**Hotelzone Maastricht Aachen Airport
Verantwoording groepsrisico**

Datum 5 september 2013
Referentie 20120520-0002.1.0

Gemeente Beek
Voorontwerpbestemmingsplan
'Maastricht Aachen Airport, Hotelzone'
Verbeelding

Plankaart

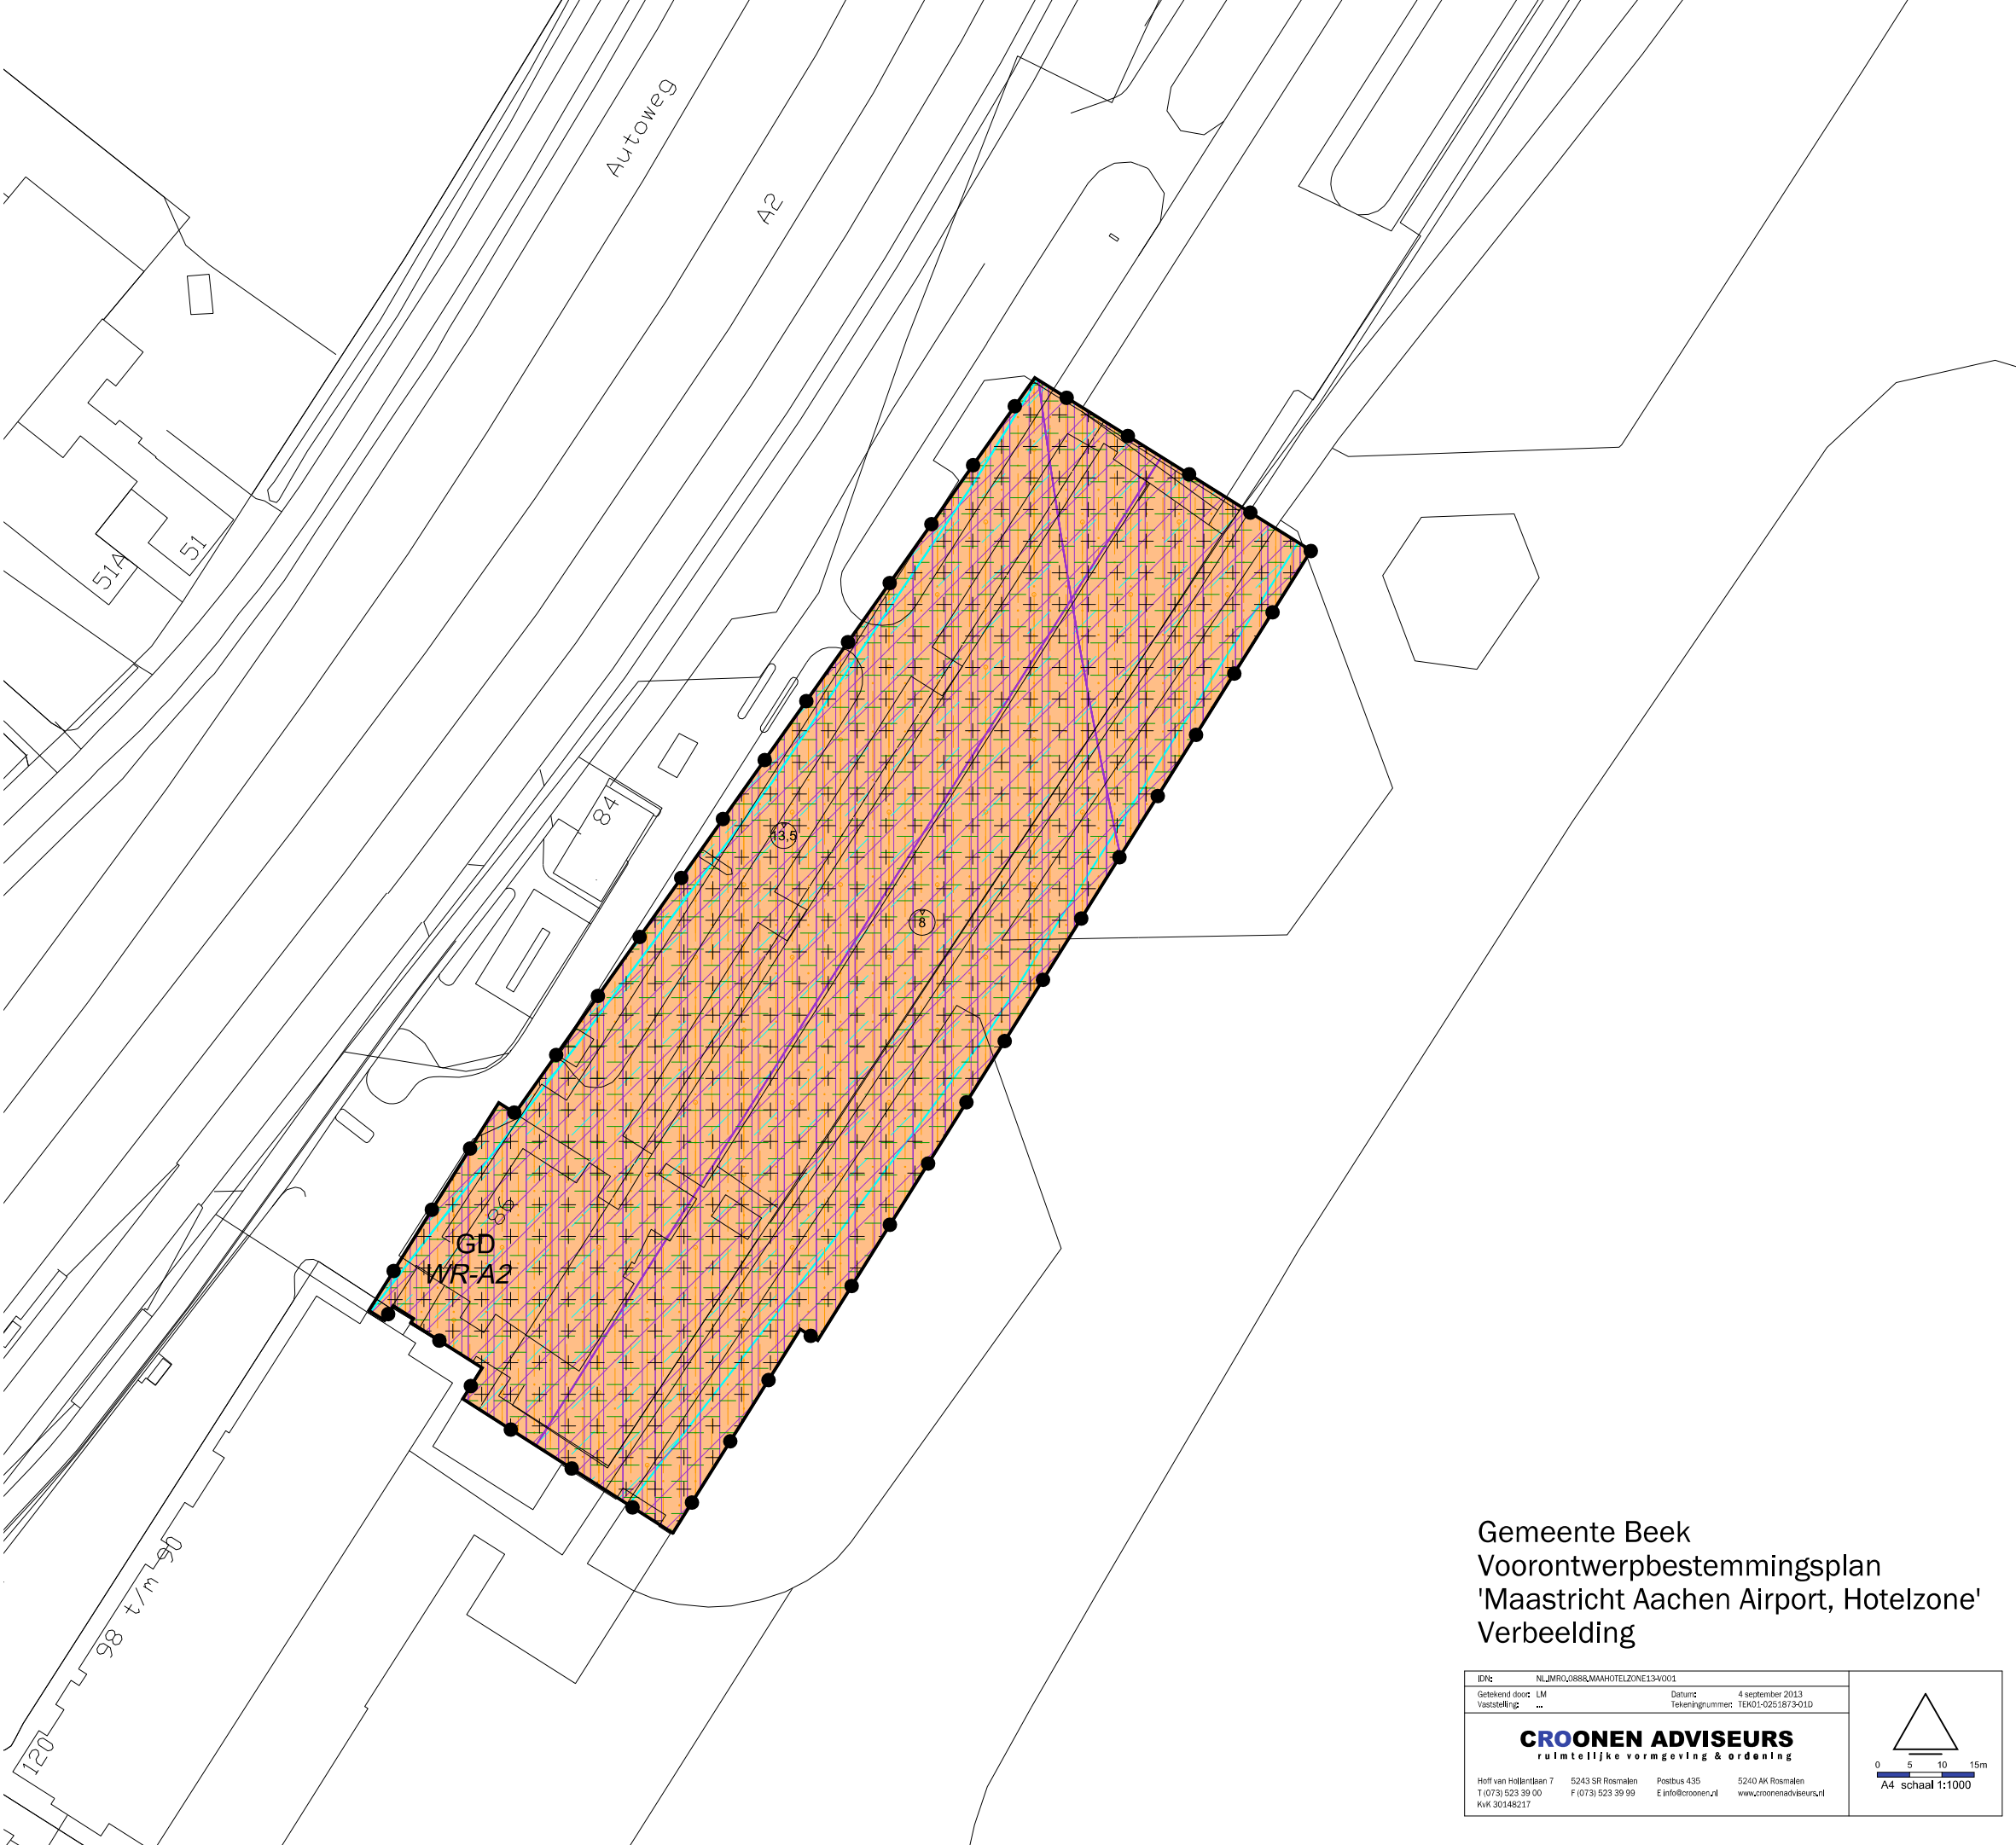
Uit de tekening blijkt dat er enkel ten zuiden van het plangebied een primaire bluswatervoorziening voorhanden is. De brandweer adviseert om een volledig dekkende primaire bluswatervoorziening te realiseren. Dit houdt in dat er om de 80 meter een brandkraan voorhanden is met een capaciteit van minimaal 60 m³/h. Overigens is het aanbevelenswaardig om een dergelijke voorziening, daar waar er sprake is van bouwwerken, voor het gehele gebied van het vliegveld te realiseren.

Ten aanzien van de primaire bluswatervoorziening is gebleken dat enkel ten zuiden van het plangebied een voorziening voor handen is. De brandweer geeft aan dat een volledig dekkende primaire bluswatervoorziening gerealiseerd dient te worden (om de 80 m een brandkraan met een capaciteit van minimaal 60 m³/h). Dit is primair een taak van de gemeente, welke deze voorziening dus dient aan te brengen.
